**MEMÓRIA DESCRITIVA DO PEDIDO DE
ALTERAÇÃO DE LICENCIAMENTO PARA A
ATIVIDADE DE TRATAMENTO DE RESÍDUOS
DECRETO-LEI N.º 102-D/2020, DE 10 DE DEZEMBRO**

PR24-2615F-EA1

Elementos Adicionais – EA1

Figura 1 - Diagrama processo U30.

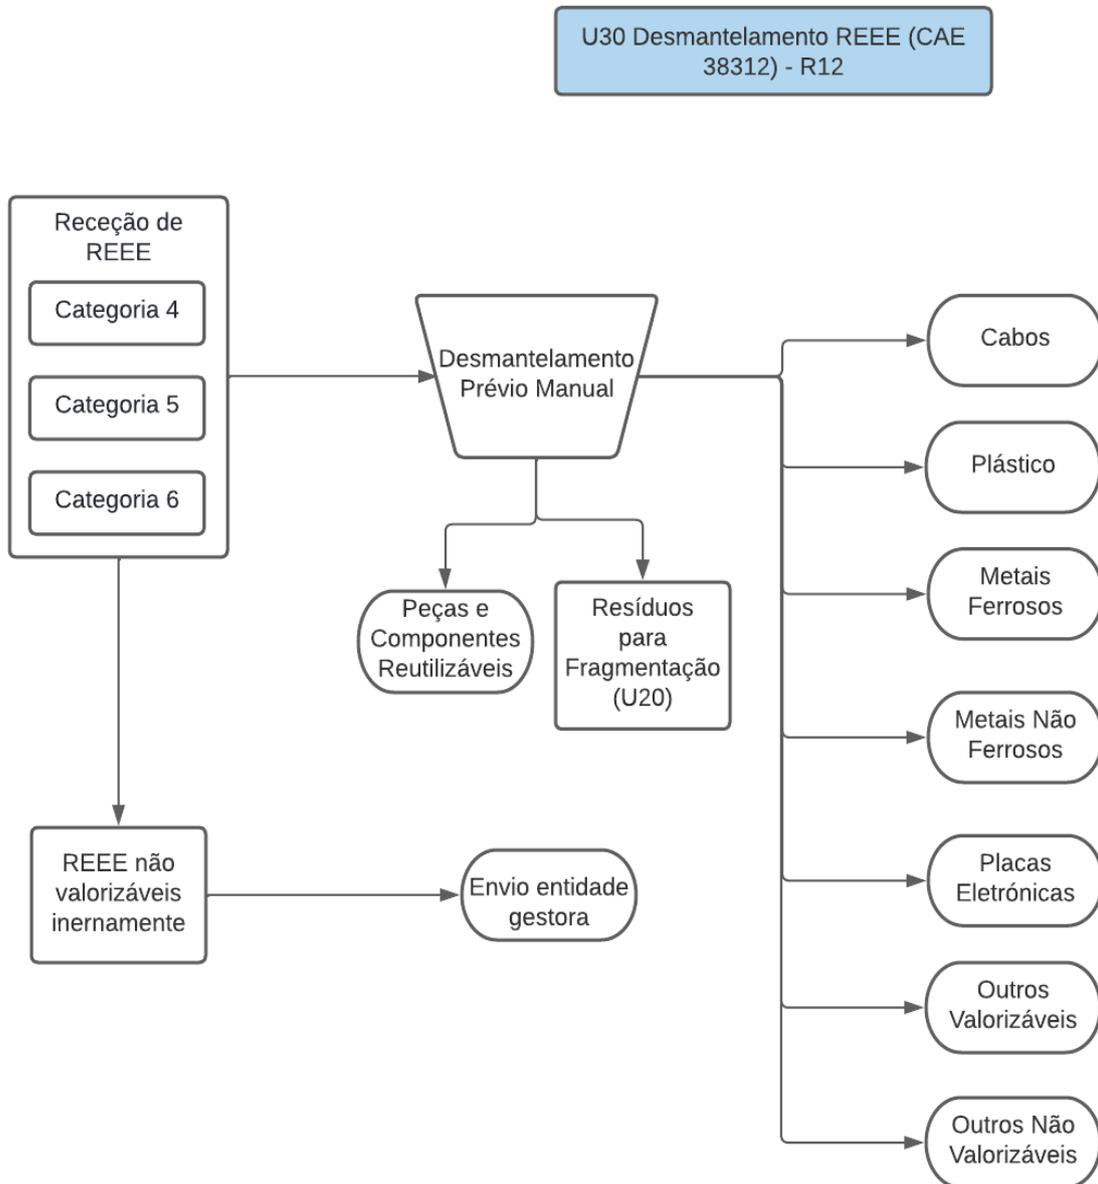
3.3 (3.) No referente à proposta de gestão de resíduos de equipamento elétrico e eletrónico (REEE), nomeadamente o desmantelamento de REEE não perigosos, deverá indicar quais as categorias de REEE, sujeitas a este tratamento, e apresentar fluxogramas representativos de cada etapa de tratamento e respetivas frações resultantes.

O fluxograma representativo do tratamento efetuado é apresentado na figura seguinte, tendo sido acrescentadas as categorias REEE ao diagrama apresentado na Memória Descritiva do Projeto:
